EXAMEN TECHNIQUE DE LA MODÉLISATION DE LA DISPERSION DES DÉBLAIS DE FORAGE PROPRE AU PROJET POUR L'ÉTUDE D'IMPACT ENVIRONNEMENTAL DU PROJET DE FORAGE EXPLORATOIRE DE TILT COVE

Les représentants du PPPH demandent aux Sciences d'effectuer un examen technique de la modélisation de la dispersion des déblais de forage propre au projet de forage exploratoire de Tilt Cove, qui est annexée au document de l'EIE. Plus particulièrement, ils demandent un examen de la valeur scientifique des renseignements présentés et de la validité des méthodes et des conclusions du promoteur.

La présente réponse des Sciences découle de l'examen par les pairs régional du 30 mars 2023 sur l'examen technique de la modélisation de la dispersion des déblais de forage propre au projet pour l'étude d'impact environnemental du projet de forage exploratoire Tilt Cove.

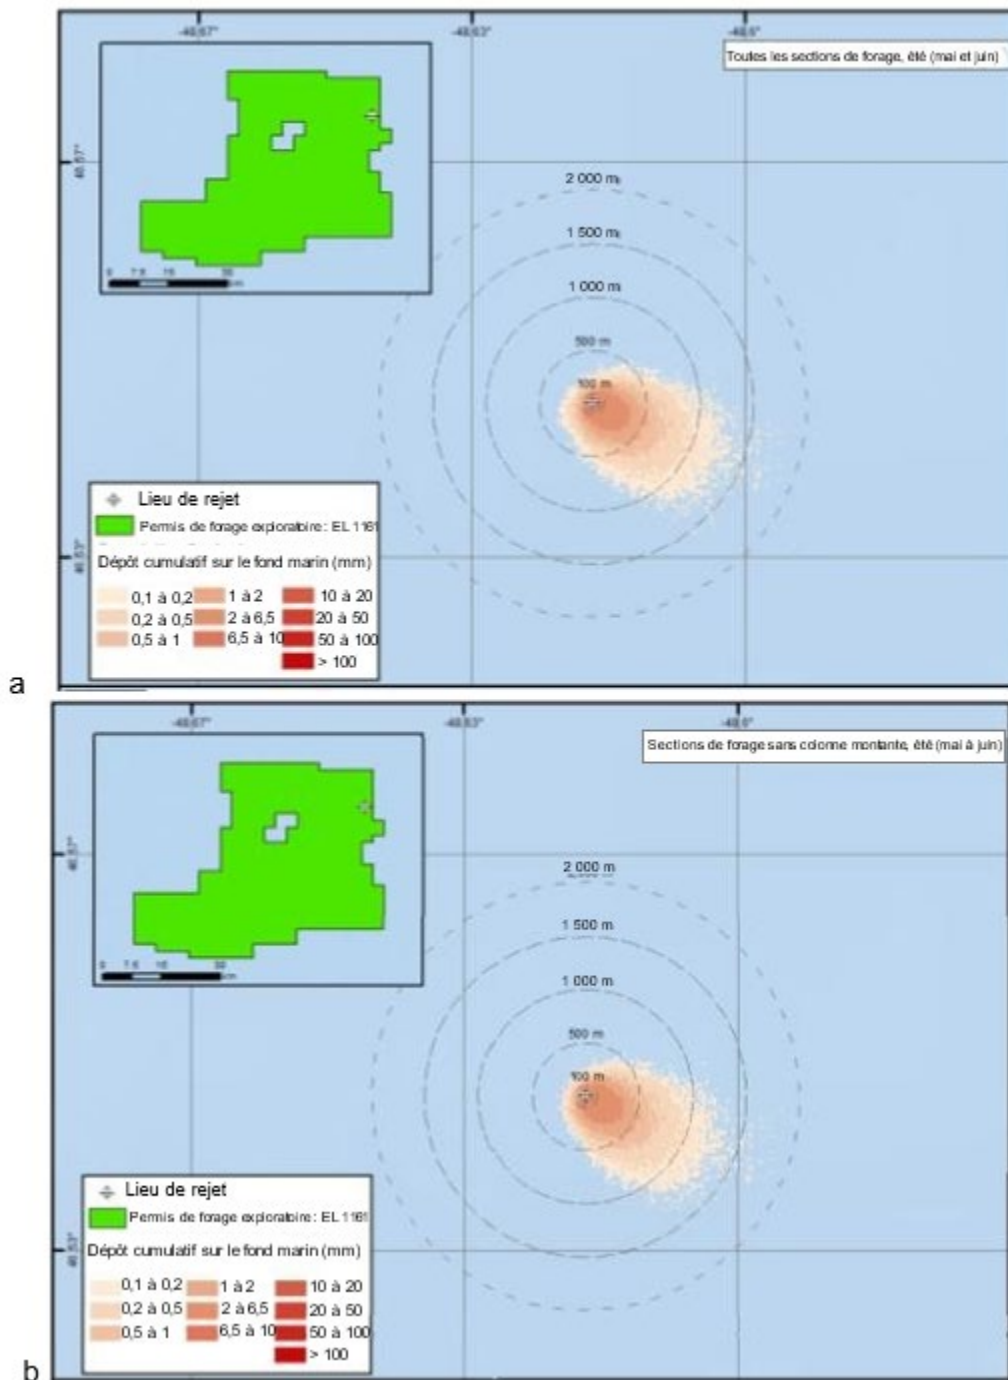
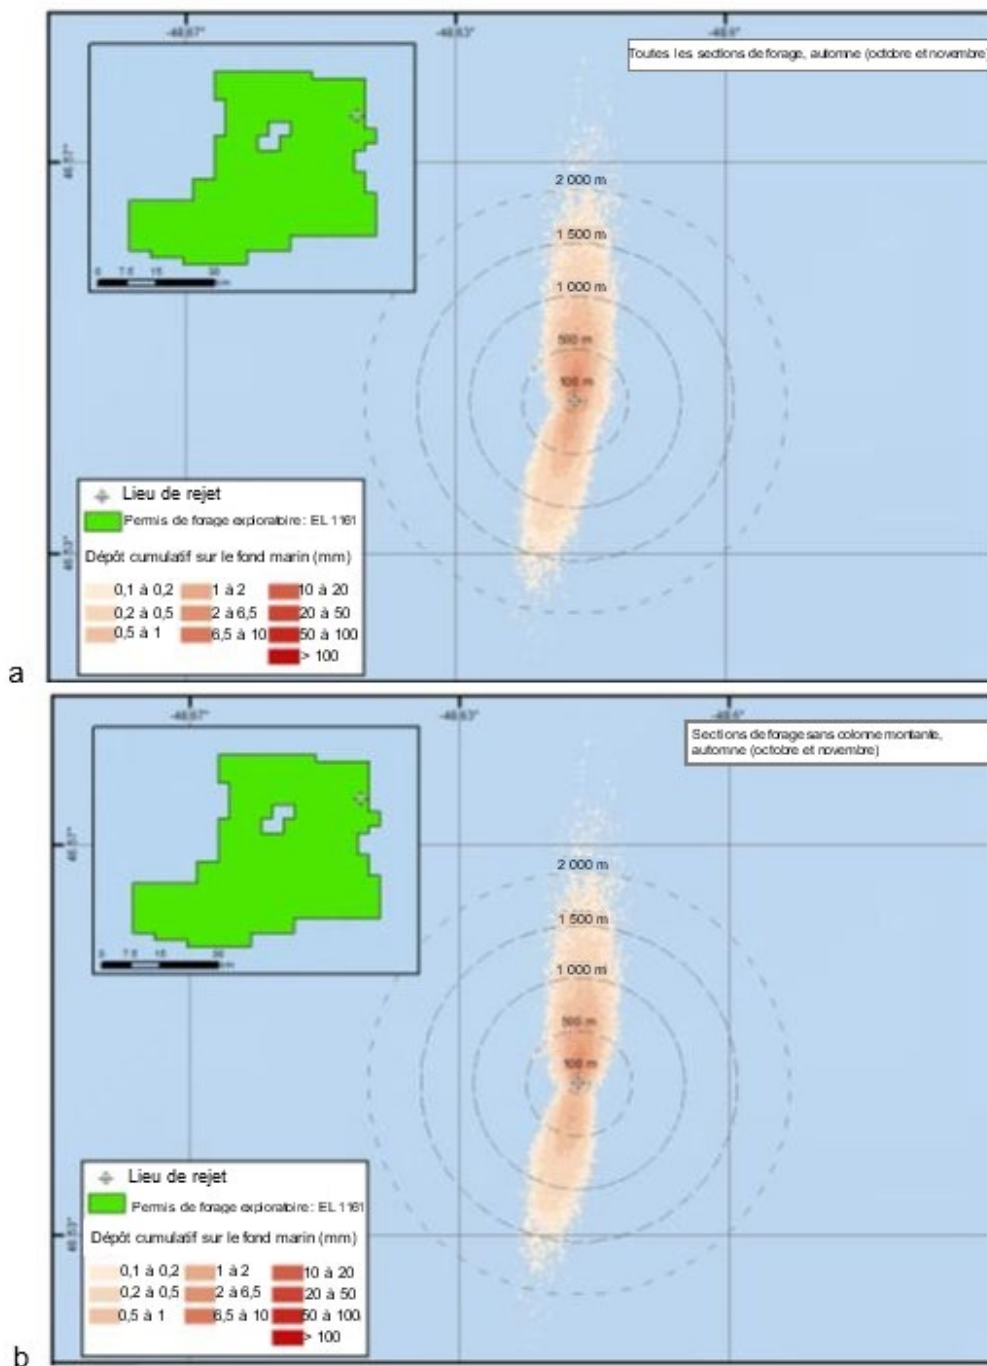
Les résultats du modèle présentent certains problèmes. Le dépôt total durant les stades de forage sans colonne montante (stades 1 et 2) était plus ou moins identique au dépôt pendant l'ensemble des cinq stades (figures 1 et 2 [figures 3-1 et 3-2 dans Suncor Energy 2019]). Ce résultat indique que les sédiments des étapes 3 à 5 ne se déposent pas du tout et que le modèle en perd la trace, ce qui est plus ou moins confirmé à la page 16 du document de Suncor Energy (2019) : « *[...] il est prévu qu'environ 78 % de la masse totale de toutes les sections combinées soit rejetée près du fond marin, où les sédiments se déposeront rapidement. En ce qui concerne les autres sections de forage, pour lesquelles 22 % de la*

de la résolution de la couche limite du fond marin. Il est également important de noter que les données de l'automne dans la figure 2 (figure 3-2 dans Suncor Energy 2019) correspondent à la rose des courants profonds (figure 5), mais les données de l'été dans la figure 1 (figure 3-1 dans Suncor 2019) ressemblent davantage à celles de la rose des courants de surface (figure 5). Aucune enquête ou explication détaillée à ce sujet n'a été incluse dans l'annexe.

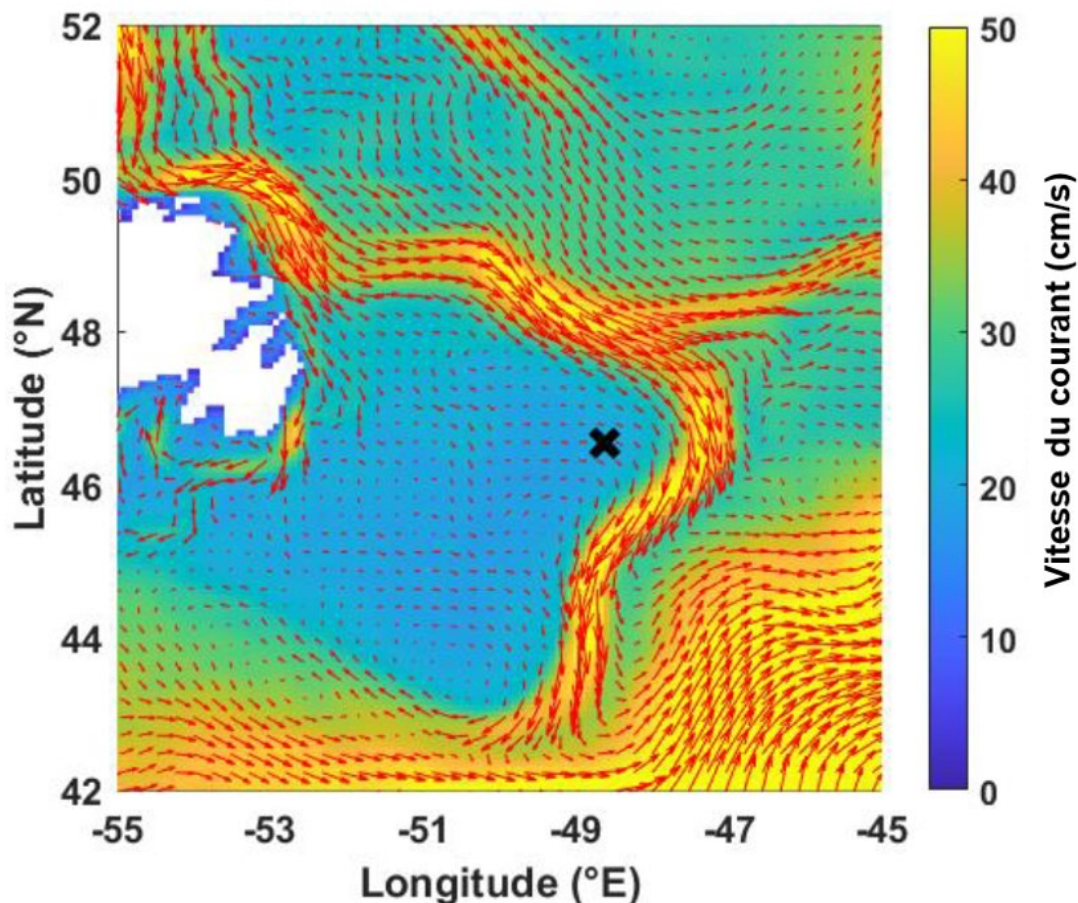
Section 1,2, paragraphe 3 : Figure 3 (figure 1-3 dans Suncor Energy 2019) : « [...] illustre que le site est situé à proximité du bras côtier du courant du Labrador, près du cap Flemish ». Il s'agit d'une description erronée du bras côtier, qui est habituellement défini comme le courant longeant la côte de Terre-Neuve (par opposition au bras principal du courant du Labrador qui passe sur le rebord du plateau continental). Le bras côtier se sépare au nord de la presqu'île Avalon; une partie rejoint le bras principal du courant du Labrador, au large, et l'autre partie s'écoule dans le chenal d'Avalon, près de St. John's.

Figure 4. Moyenne mensuelle (ligne grise pleine) et 95^e centile (ligne tiretée orange) des statistiques de la vitesse du courant de surface (cm/s) au site EL 1161 selon le modèle de circulation océanique à coordonnées hybrides (Suncor Energy 2019).

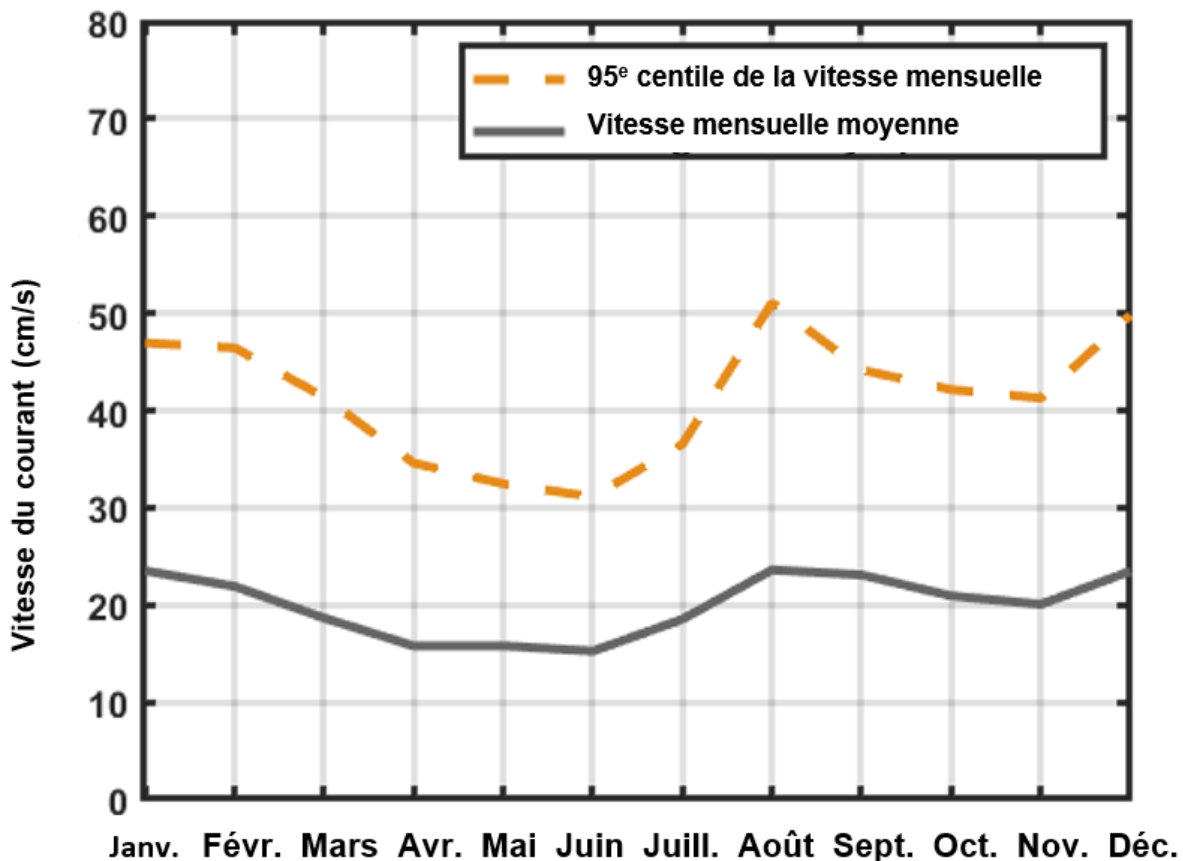
Figure 4 (figure 1-5 dans Suncor Energy 2019) : Les auteurs décrivent les courants de surface dans le modèle; toutefois, les courants de fond et les courants de subsurface sont beaucoup plus pertinents dans le cadre de la présente étude (voir page 21, paragraphe 2 de Suncor Energy [2019] : « *Par rapport aux simulations pour l'automne, les simulations pour l'été au site EL 1161 indiquaient des régimes de courant de subsurface plus faibles, ainsi qu'une variabilité directionnelle moyenne* »). Ainsi, l'utilisation des courants de surface pour analyser la variabilité de l'environnement ne s'applique pas à l'étude.

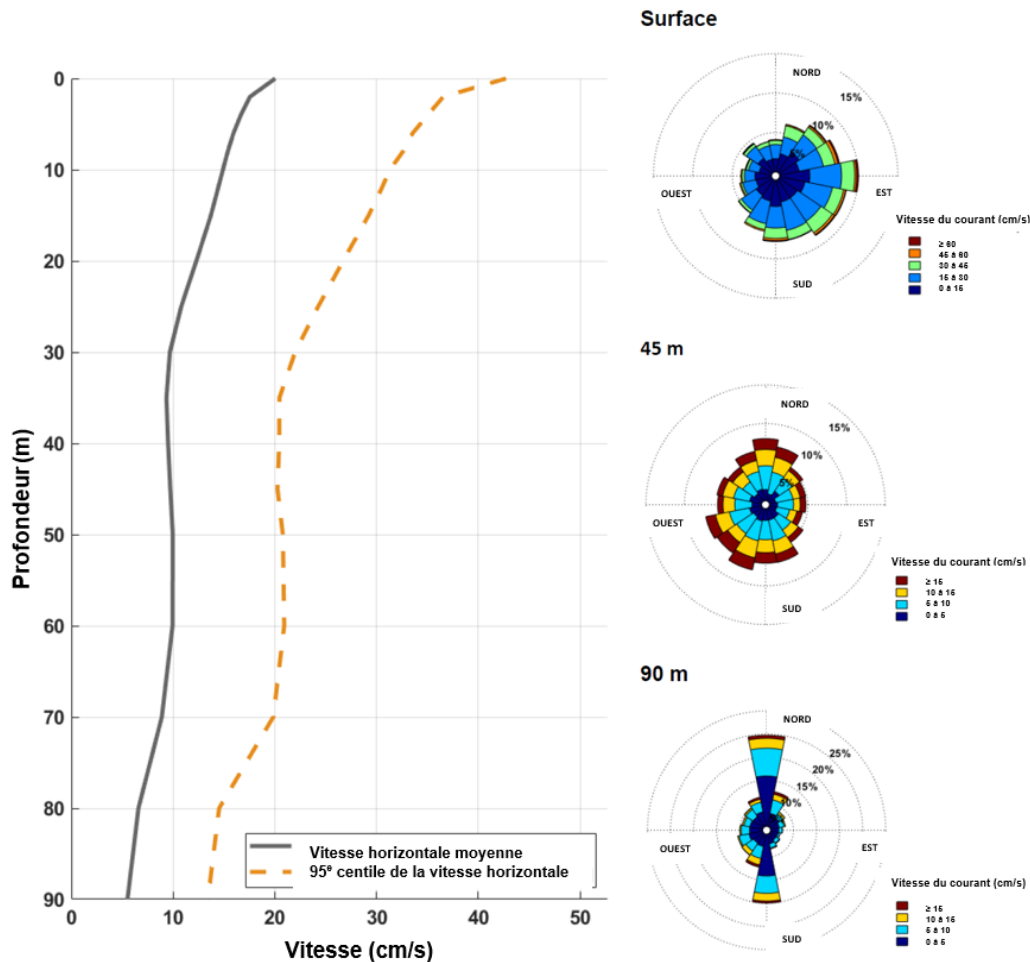
Figure 5 (figure 1-6 dans Suncor Energy 2019) : Un expert en la matière a mentionné que la rose des courants à 90 m est assez différente de celles des courants situés plus haut dans la colonne d'eau. Cette différence peut être importante pour la simulation. Le texte indique que le site de forage proposé est situé à une profondeur de 100 m; toutefois, les courants du modèle de circulation océanique à coordonnées hybrides présentés dans la figure se rendent uniquement à 90 m. Les courants des 10 m au-dessus du fond marin sont inconnus, mais importants pour les simulations de dépôt. Il s'agit d'une autre situation où il est important de décrire l'espacement de la grille verticale pour que les lecteurs puissent comprendre l'exactitude
